# 改善箇所説明図

## 改善の内容

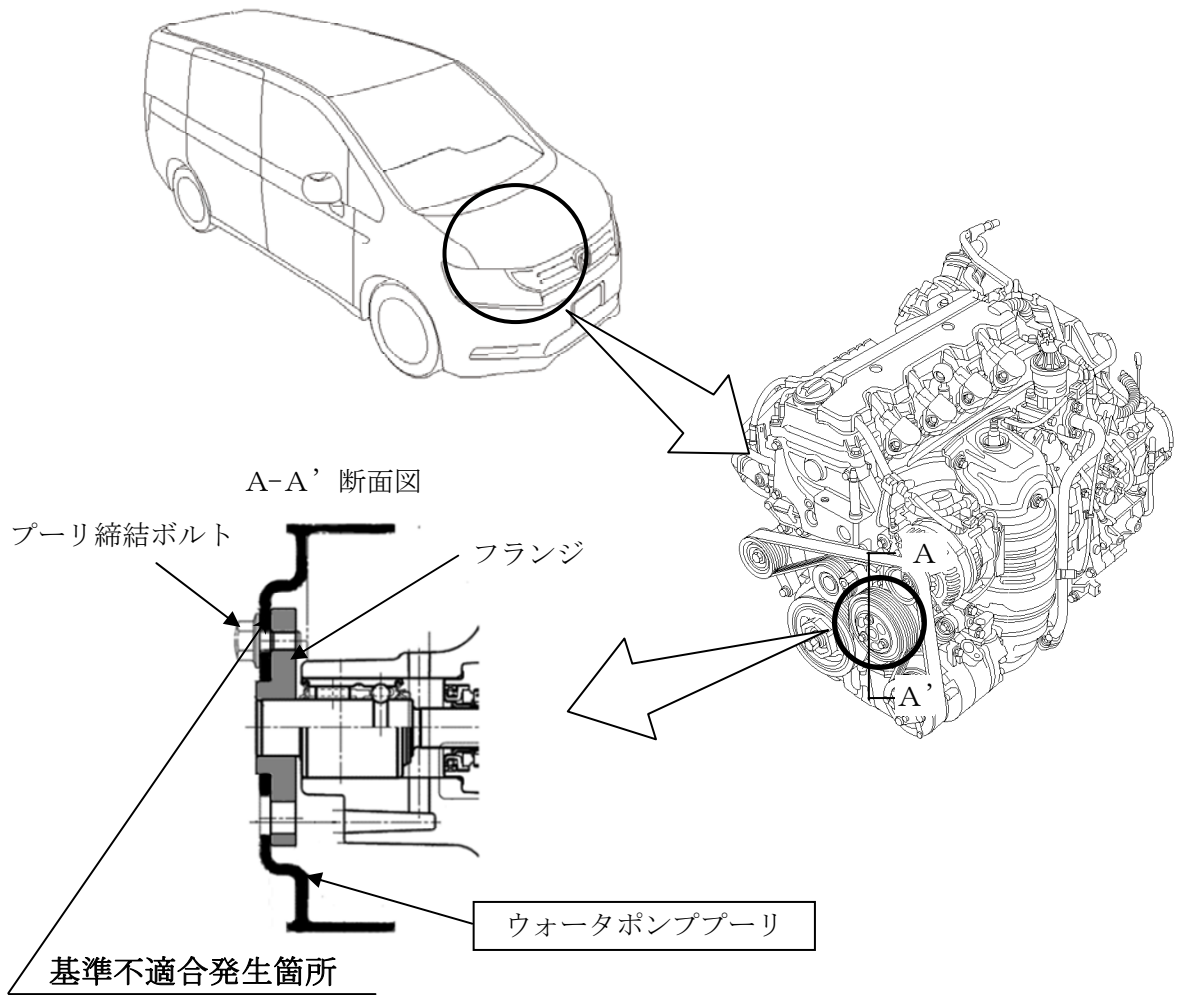
ウオータポンププーリを締結するフランジの端部とプーリ内側曲げ部との距離が短いため、プーリ締結後にフランジがプーリ内側曲げ部に乗り上げ隙間が生じるものがある。そのため、補機ベルト荷重が繰り返し加わるとプーリ内側曲げ部が摩耗して締結ボルトが緩み、ボルトが折損して補機ベルトが外れると、発電不良及び冷却不良が発生し、警告灯が点灯するとともにエンジンが停止して再始動できなくなるおそれがある。

全車両、ウオータポンププーリを現行量産品と交換する。

改善前	改善後
<p>プーリ内側曲げ部 短い フランジ端部</p>	<p>長い</p>

識別：プーリ締結ボルトに黄色ペイントを塗布する。
